MÉMOIRE EN RÉPONSE

**A L'AVIS DE LA MRAE DU 11 OCTOBRE 2022
SUR LE PERMIS D'AMENAGER DU LOTISSEMENT « LES ROSES »
COMMUNE DE SOULAIRE ET BOURG**

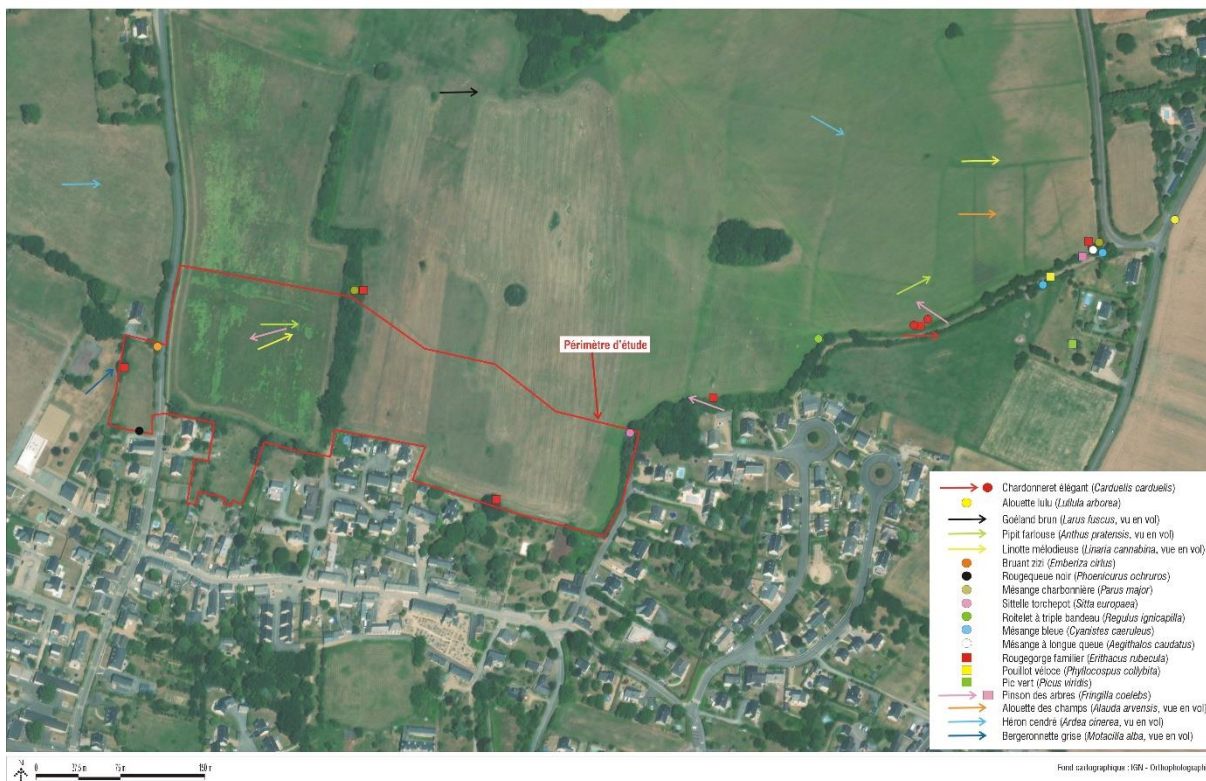
La haie arborée délimitant la tranche 1 des autres tranches (haie centrale au secteur de p|rojet) connaîtra 4 percées – deux cheminements piétons au nord et au sud, deux écluses de passage de voiries – pour un linéaire supprimé de 29 mètres (soit 458m²). Ces trouées n'étant nécessaires qu'à l'horizon de l'aménagement des tranches suivantes, la pertinence de leur réalisation à l'occasion de la 1^{ère} tranche interroge. De plus, le morcellement de cette haie bocagère importante contribue à renforcer le fractionnement des habitats locaux pour la petite faune notamment, limitant le brassage génétique des espèces. La haie située à l'extrémité est connaîtra quant à elle 3 percées pour une suppression de 8 ml (soit 78m²). Enfin la haie située à l'extrémité ouest au contact de la RD 107 sera intégralement supprimée sur 123 ml. Les trois saules blancs seront également supprimés.

Les percées dans la haie ne seront pas réalisées à l'occasion de l'aménagement de la Tranche 1, mais bien seulement pour les tranches ultérieures. Seule la zone comprenant l'aire de jeux enfants sera aménagée dans le cadre de la Tranche 1.

Pour des raisons techniques (passage de réseaux, continuité piétonne, terrassements des accès...) la haie le long de la RD 107 sera supprimée et replantée sur 87 ml. En complément, un alignement de *Corylus colurna* (13 unités) est planté pour marquer l'entrée urbaine du bourg.

Aménagements paysagers – tranche 1

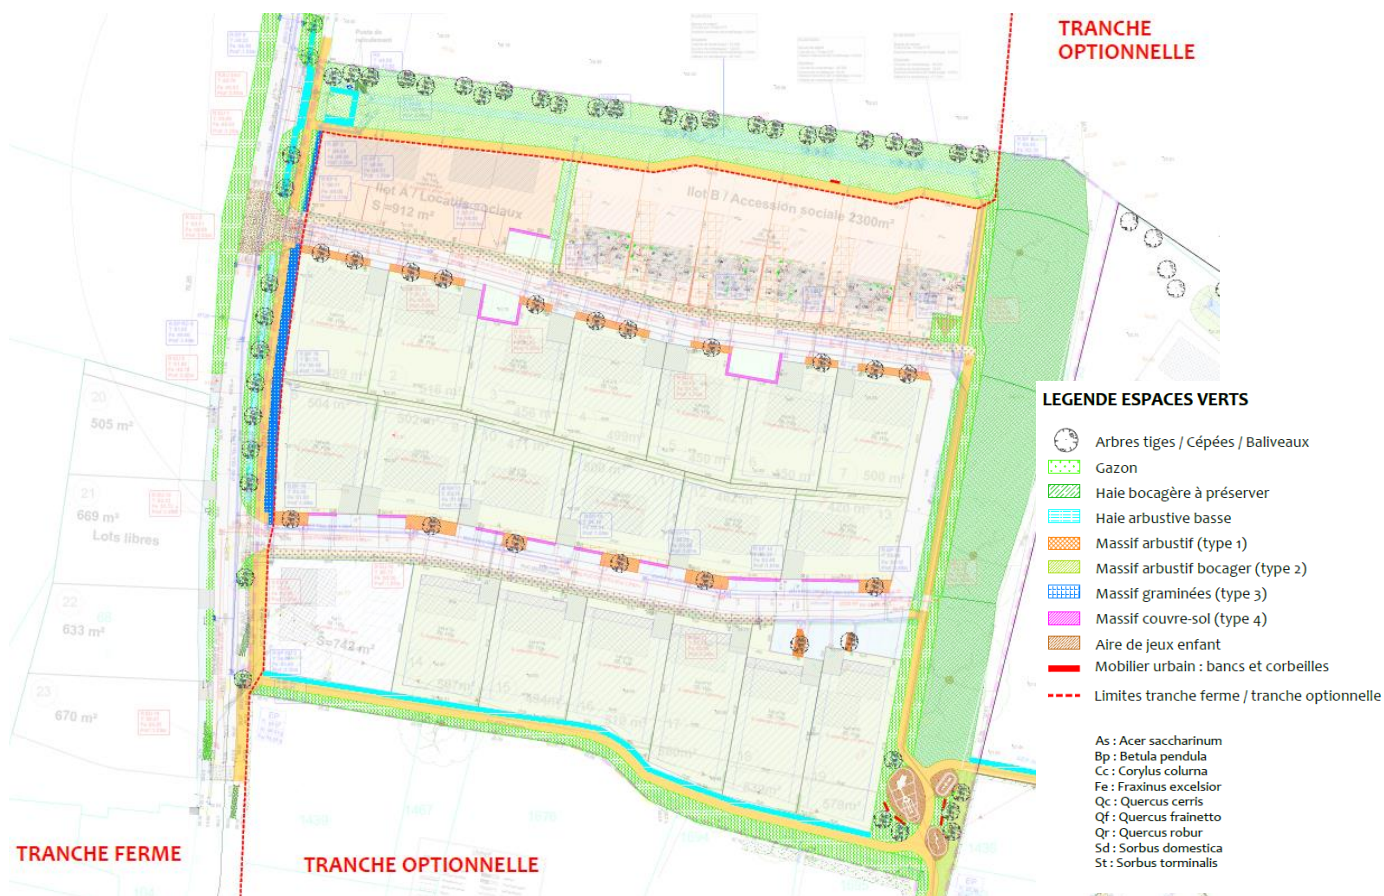
Le dossier propose ensuite des mesures compensatoires aux diverses percées et suppressions de végétations à raison de la plantation de 220 ml de haies arbustives, 90m² de massif arbustif bocager, 70m² de massif arbustif ornemental et une centaine d'arbres. Aucune précision sur la temporalité de réalisation de ces mesures n'est apportée.

Les mesures compensatoires réalisées dans le cadre de la viabilisation de la Tranche 1 de l'opération sont les suivantes :

- Les plantations le long de la route départementale ainsi que sur la frange Nord du lotissement, traitant l'interface avec le grand paysage, seront réalisées lors de la phase de viabilisation provisoire.
 Au regard de l'avancement des études, il est probable que ces plantations soient réalisées à l'automne-hiver 2023-2024.
 Est ainsi prévue sur cette phase la plantation de :
 - 37 arbres
 - 122 ml de haie bocagère arbustive

Les haies seront constituées d'essences bocagères (amélanchier, cornouiller sanguin, noisetier, sureau, prunellier, fusain, troène)

Plan d'assainissement

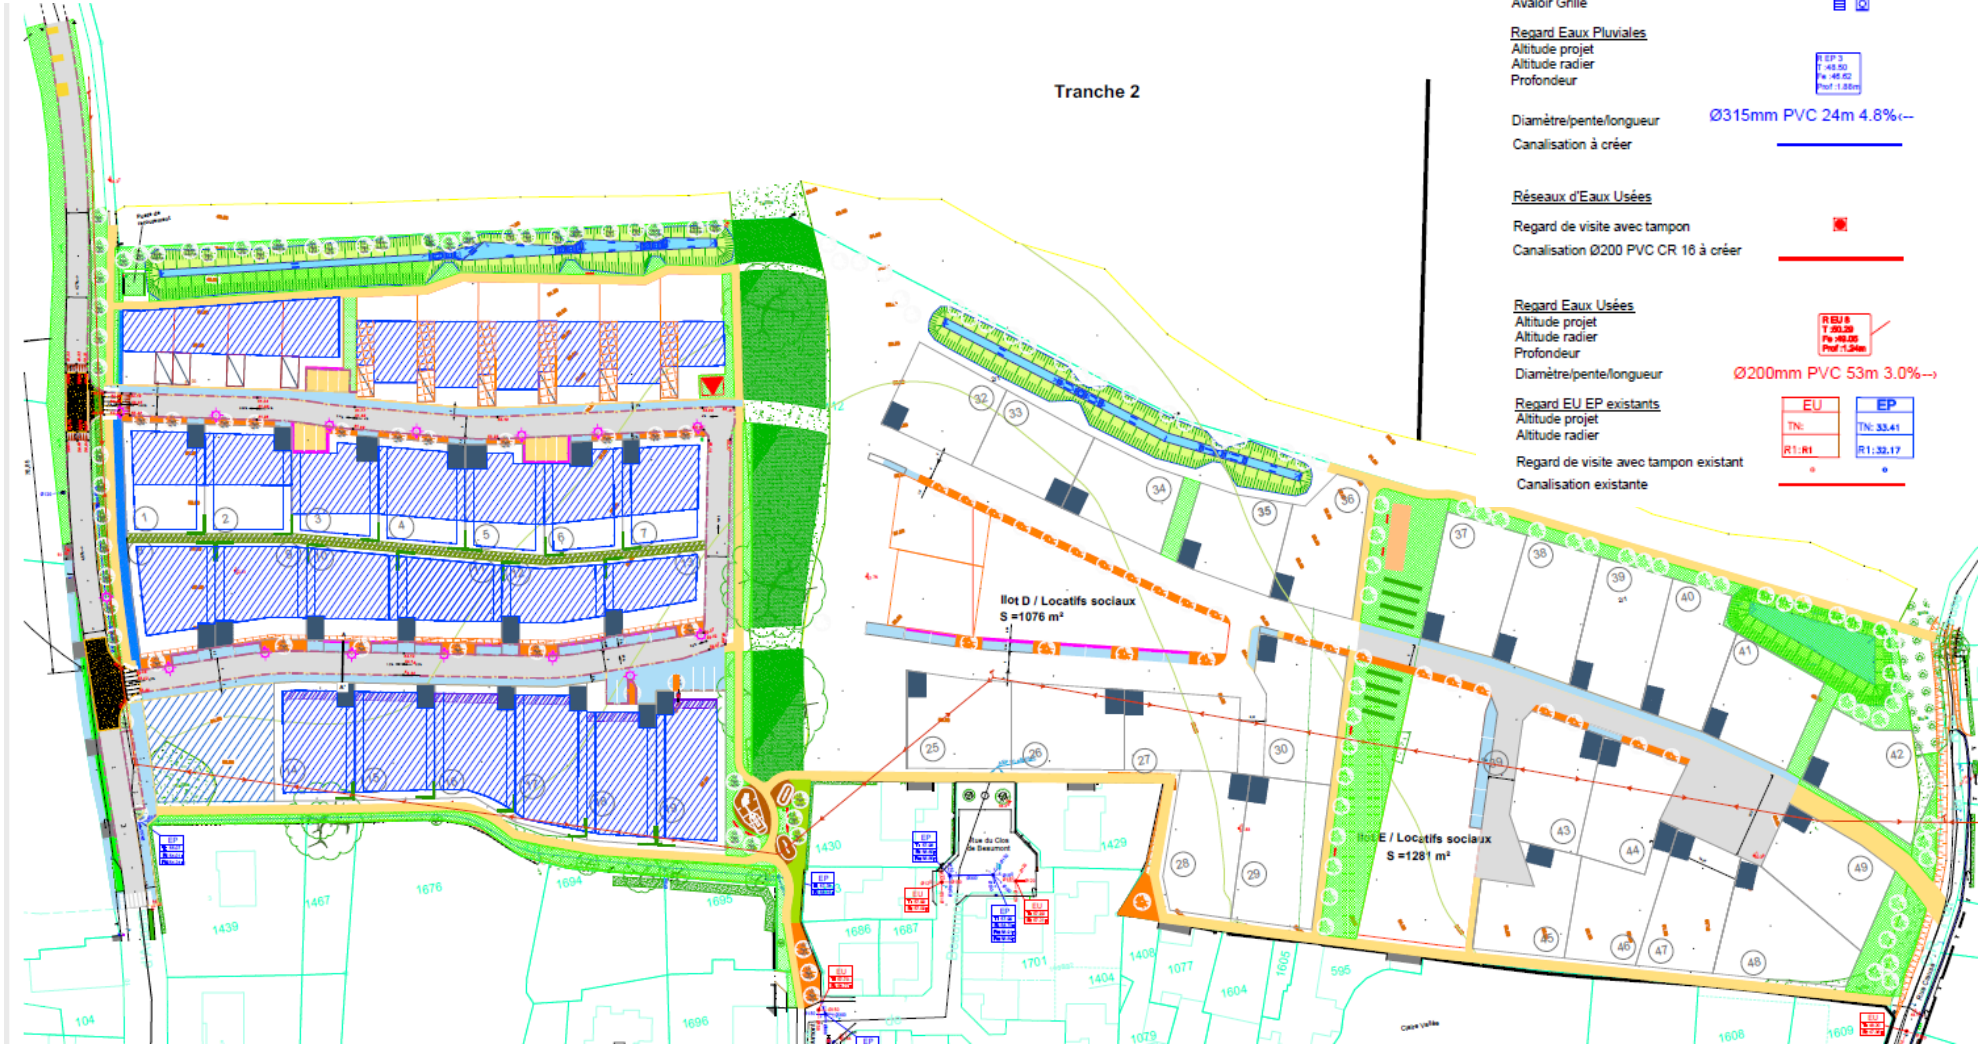
S'agissant de la gestion des eaux pluviales, le dossier relève que le zonage d'assainissement des eaux pluviales fait état d'un bassin versant hydraulique saturé, et que ce zonage préconise un stockage des eaux pluviales sur le site. Or, tel que présentée, la gestion des eaux pluviales du projet relève davantage d'un "tout tuyaux", chaque parcelle sera desservie par un branchement individuel dirigeant vers un bassin de rétention réalisé en bordure nord de l'opération ayant vocation à étaler dans le temps l'arrivée des eaux pluviales vers le milieu récepteur. Le dossier ne précise pas la pluie de référence prise en compte pour le dimensionnement du dispositif d'assainissement ni n'indique les incidences potentielles sur le réseau en aval d'une pluie d'occurrence supérieure. Il ne traite pas davantage la gestion des eaux pluviales à la parcelle telle que préconisé par le SCoT.

Le renvoi vers le dossier loi sur l'eau pour connaître le détail des modalités de gestion des eaux pluviales n'est ainsi pas satisfaisant.

La MRAe recommande que l'étude d'impact soit complétée par les éléments d'analyse pertinents tendant à justifier les choix effectués en matière de gestion des eaux pluviales, quand bien même le projet ferait également l'objet d'un dossier au titre de la loi sur l'eau.

- L'installation d'un réseau d'eaux pluviales diamètre 315 mm (mise en place d'un collecteur) dont la collecte des eaux de voirie s'effectue par des bouches d'égout (les eaux pluviales ruisselant sur la voirie sont collectées par des caniveaux munis de grille en fonte) ;

- Réalisation d'un bassin de rétention à sec pour tamponner les eaux pluviales avant de les restituer vers le milieu naturel (Stockage de 487 m³) ;
- Rejet de l'ouvrage effectué vers le milieu naturel (réseau d'eaux pluviales diamètre 500 mm).

Sur cette tranche, la gestion des eaux pluviales est envisagée par la création d'un bassin de rétention avec compartiments étagés.

PA9.2 - HYPOTHÈSE D'IMPLANTATION DES CONSTRUCTIONS EN VOLUME

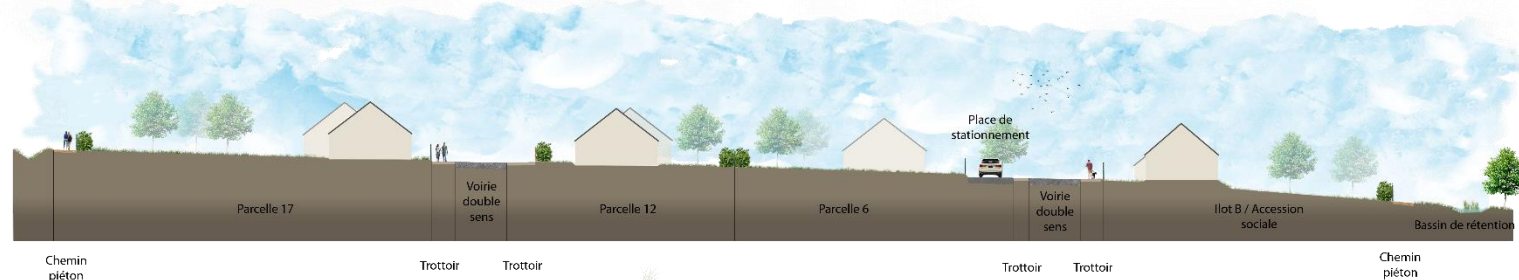
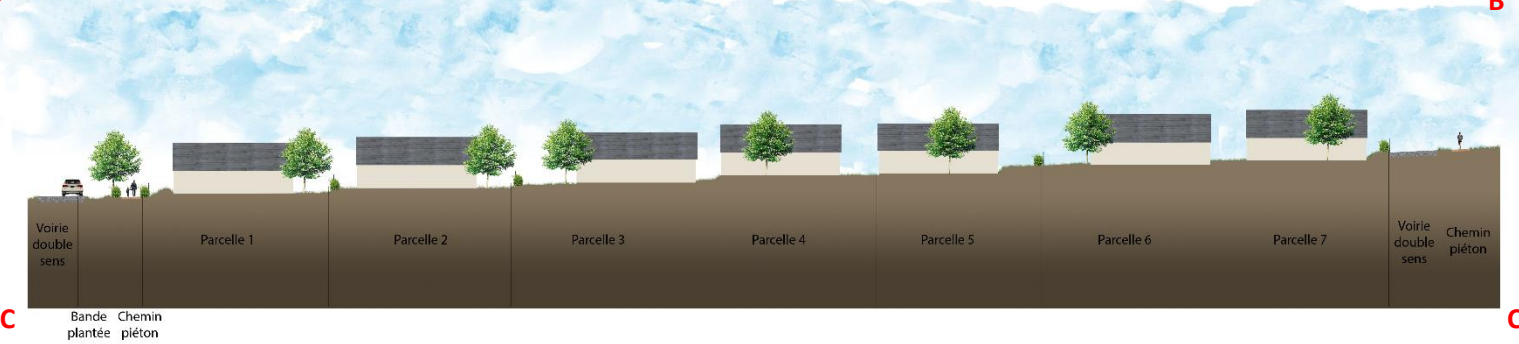
La MRAe recommande d'apporter des compléments de lecture d'insertion paysagère à partir des secteurs identifiés comme présentant une sensibilité paysagère particulière (entrée de ville, covisibilités avec le monument historique, topographie marquée, nouvelle limite urbaine générée par le projet).

Les compléments suivants sont proposés afin de faciliter la lecture paysagère :

- Plan positionnant la nouvelle entrée de ville, nouvelle limite et urbaine et positionnement par rapport à l'Eglise
- Coupes techniques sur la base de la topographie projet, permettant d'apprécier l'insertion des bâtiments
- Une axonométrie du lotissement
